W-1.43.2.260.2023.1.AW  
Dot. 298/23

Warszawa, dnia 8.01.2024 r.

„Przebudowa drogi wojewódzkiej nr 805 w m. Grabianka, gmina Osieck” – nr postępowania 298/23

Typ bariery: Bariera U-11a rurowo-prętowa

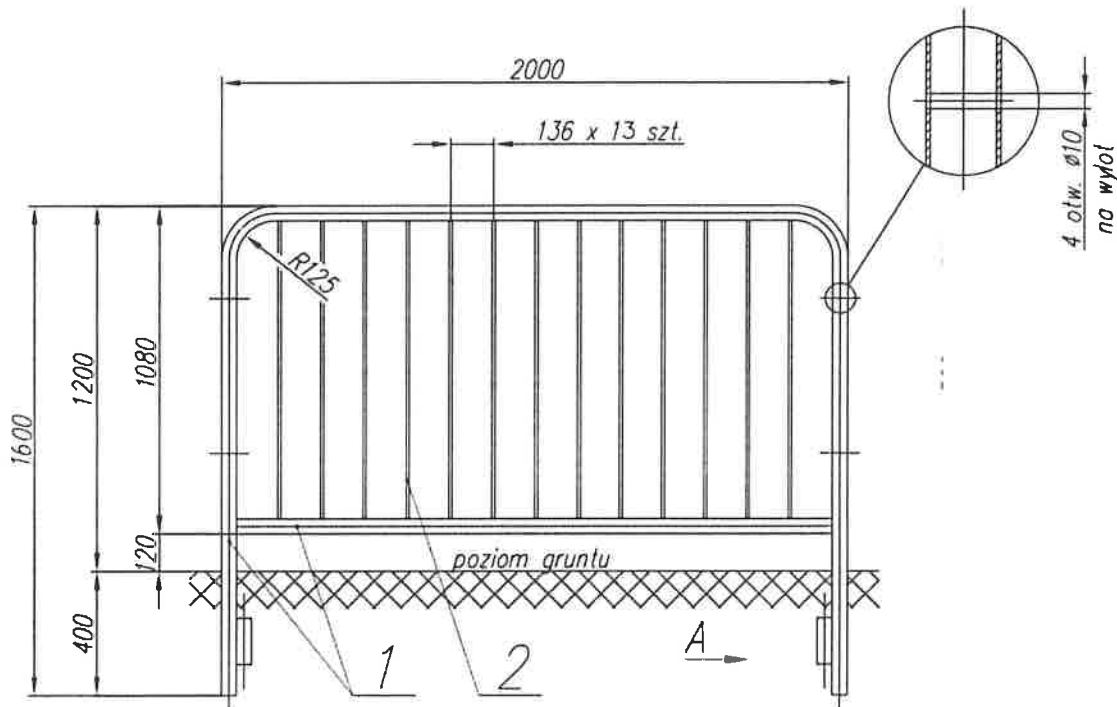
Proszę o przekazanie szczegółu umiejscowienia oraz sposób zamontowania poręczy ochronnych U-11a.

Przekazuję szczegół umiejscowienia oraz sposób zamontowania barier U-11a poniżej:

Wysokość po zamontowaniu 1200 mm,

Wysokość całkowita H-1600 mm,

Długość L-2000 mm,

Średnica rur pochwyty fi 48,3 mm,

Poprzeczka zamykająca wypełnienie z rury fi 48,3,

Pręt pionowy fi 10 mm,

MATERIAŁY: stal,

ZABEZPIECZENIE: cynkowanie ogniowe,

MONTAŻ: zabetonowanie w podłożu.
